江苏利锡拉链股份有限公司《拉链制造加工项目》
验收后变动环境影响分析

《江苏利锡拉链股份有限公司拉链制造加工项目验收后变动环境影响分析》函审意见

验收后变动环境影响分析修改清单

图 2.4-2 拉头、金属分开件变动后的生产工艺

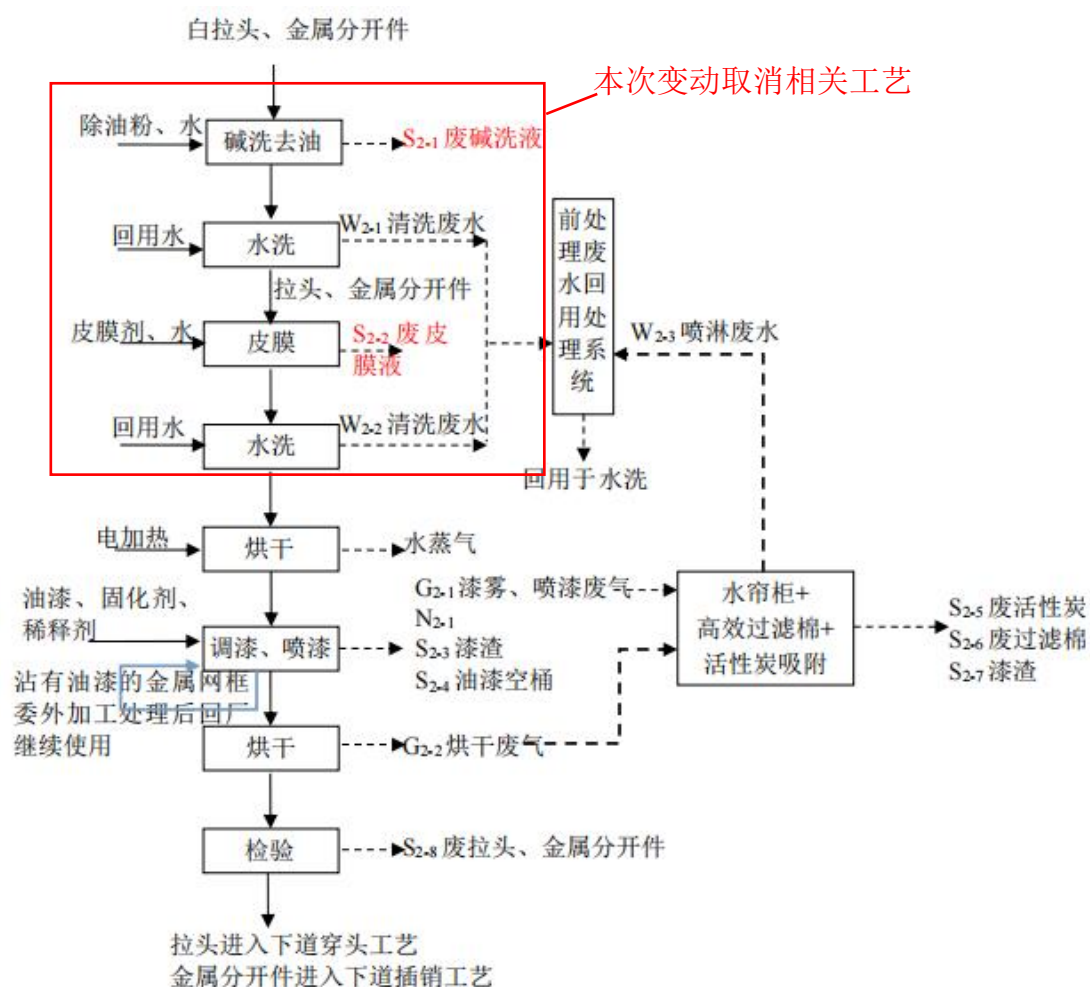
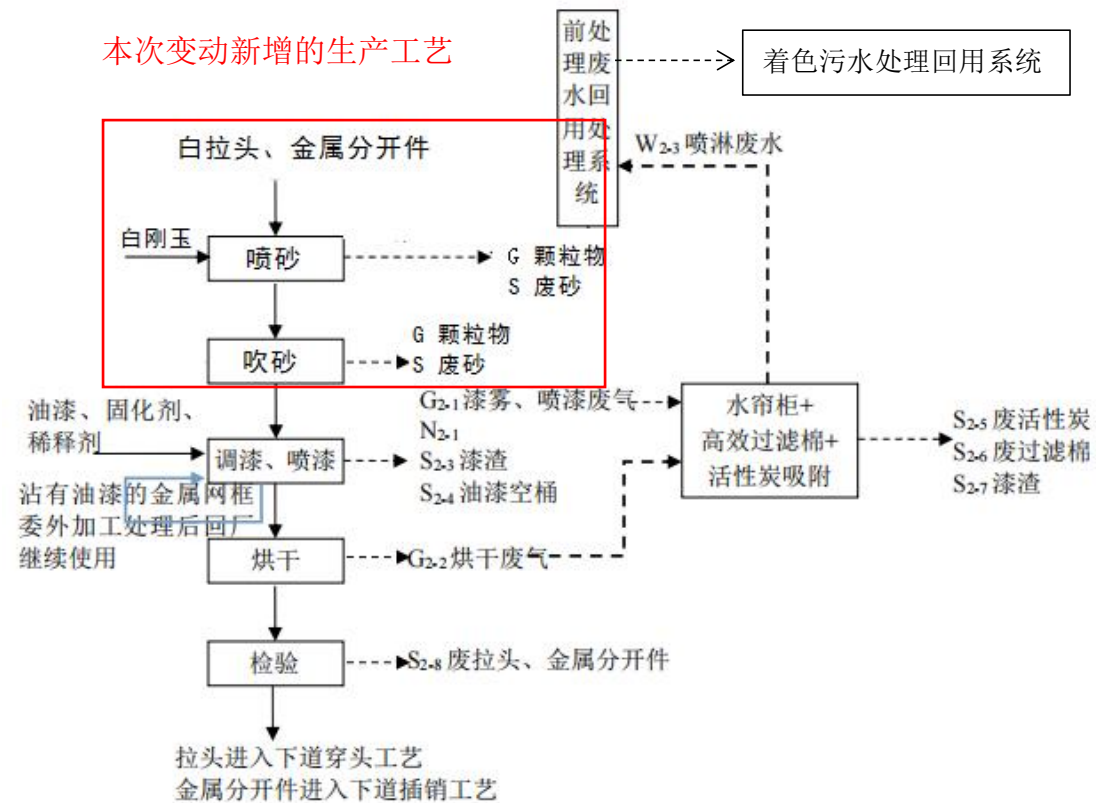
2.核实变动前后水帘柜是否还存在，在此基础上完善工艺流程图分析及水平衡等。

序号	技术审查意见	修改说明	页码
1	核实表 2.2-1 现有项目给水、排水情况，复核前处理废水处理系统是否还有存在必要	已核实现有项目给水排水情况，经核实前处理废水处理设施处理保留，仅用于处理水帘柜产生的喷淋废水。	P7
2	核实变动前后水帘柜是否还存在，在此基础上完善工艺流程图分析及水平衡等。	经核实，水帘柜仍需保留。详见工艺流程图和水平衡图	P8-9、P13
3	补充废气增加颗粒物后大气环境保护距离设置情况，建议增加卫生防护距离设置。	经核实，无需设置大气环境保护距离，已补充卫生防护距离的设置相关内容	P17
4	完善变动后车间平面布置图，明晰增加设备车间布置情况。	已完善车间平面布置图	详见附图 3
5	补充废气污染防治措施及达标排放可行性分析。	已补充废气污染防治措施及达标排放可行性分析	P17
6	完善固废污染防治措施。	已完善固废污染防治措施	P23-24
7	完善附图附件。	已完善附图附件	详见附图附件

附图3 厂区平面布置图及雨污水管网图

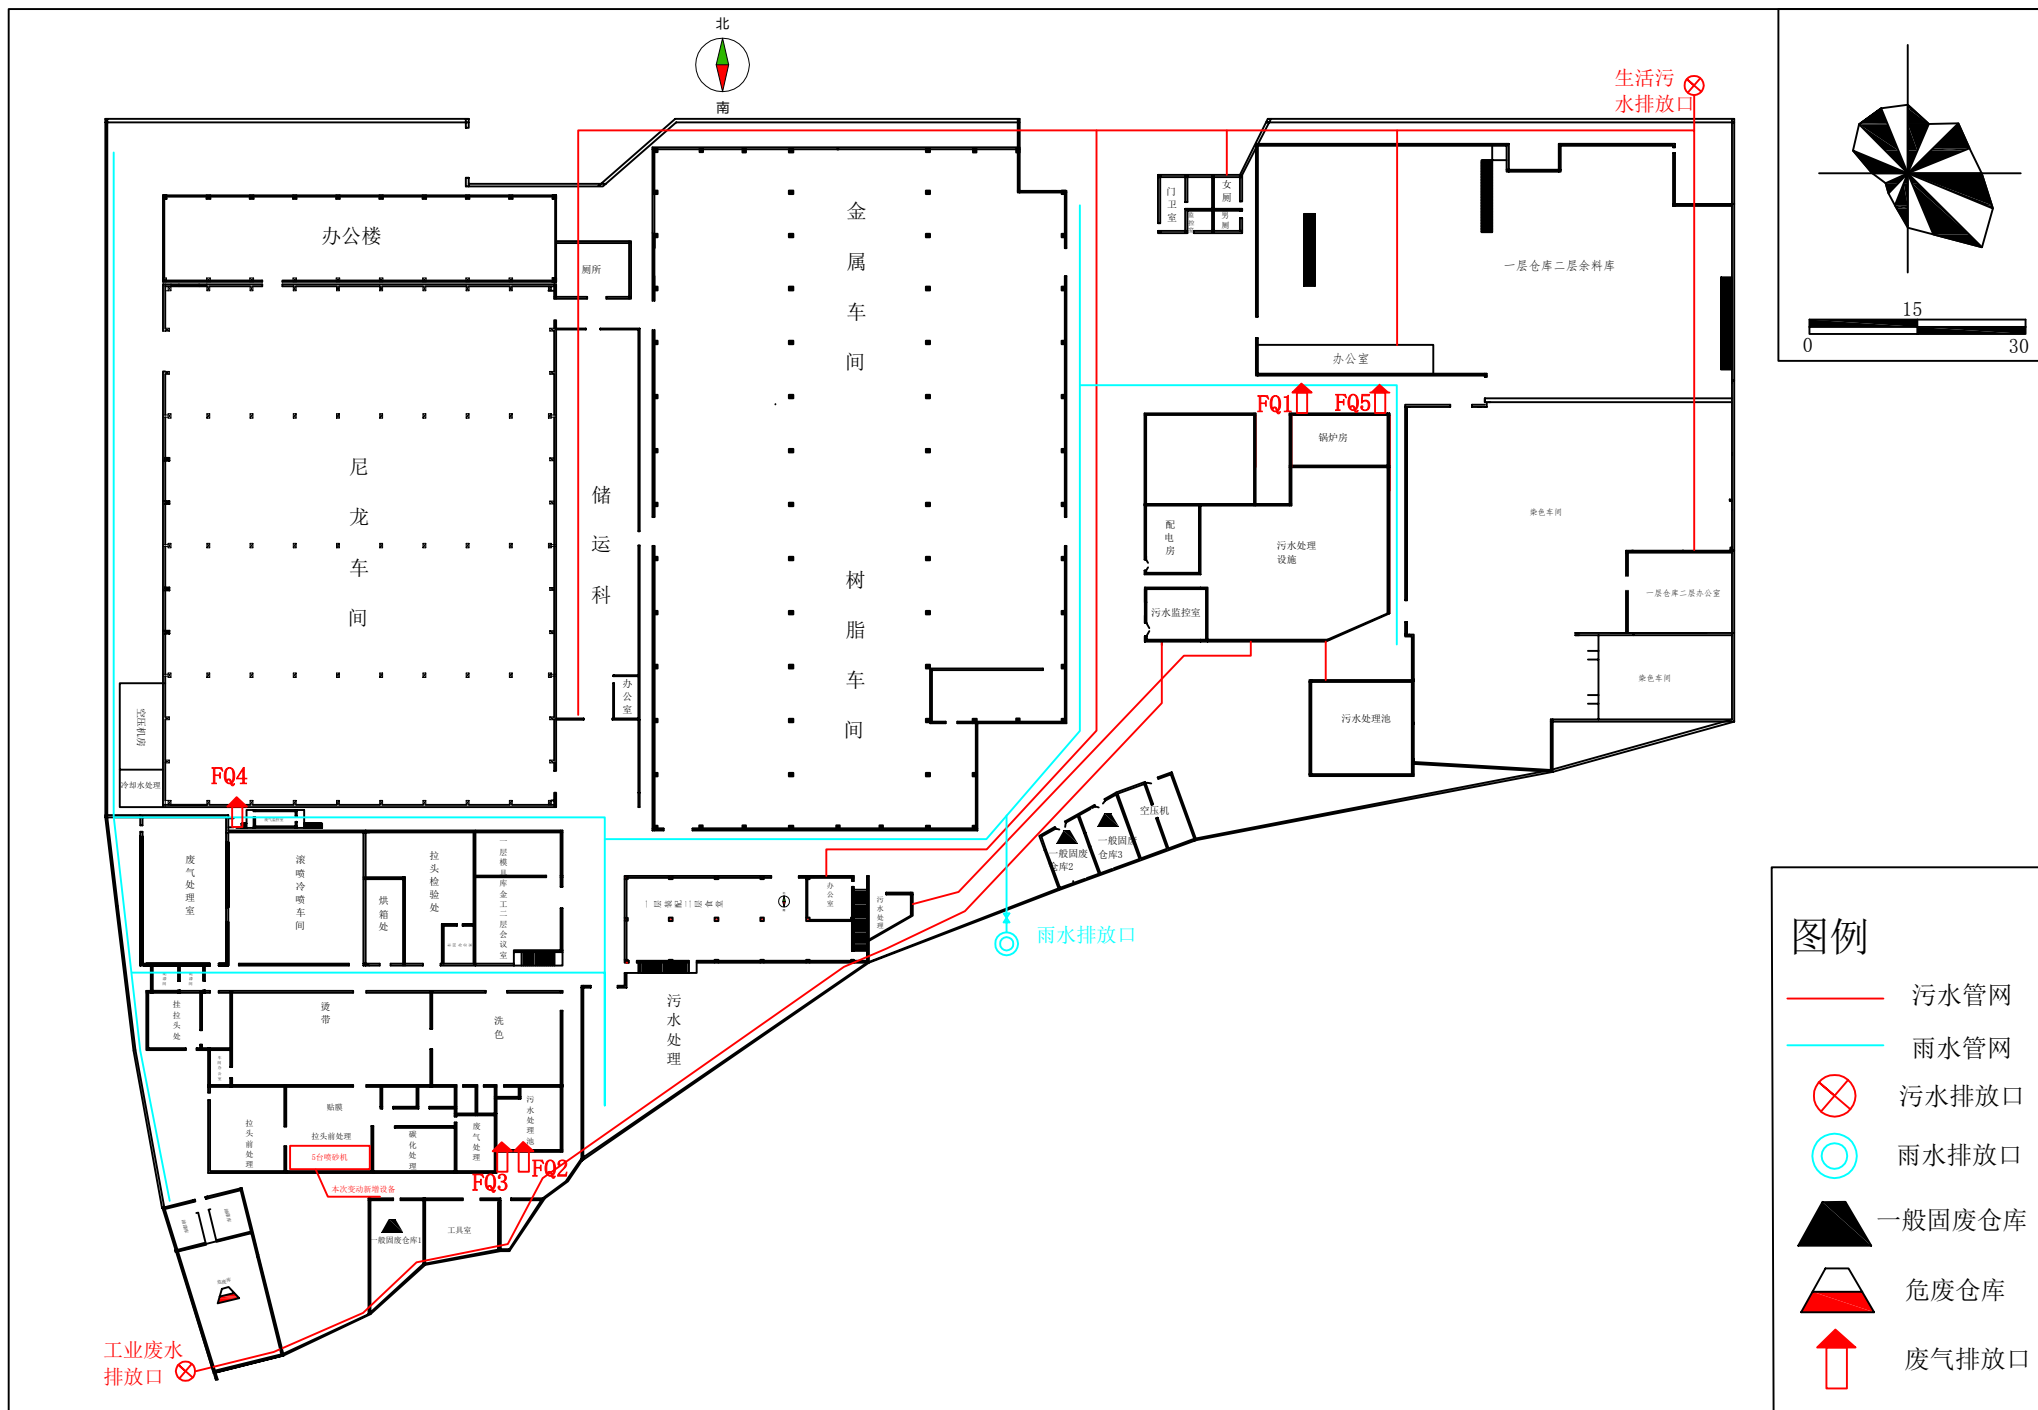
4.完善变动后车间平面布置图，明晰增加设备车间布置情况。
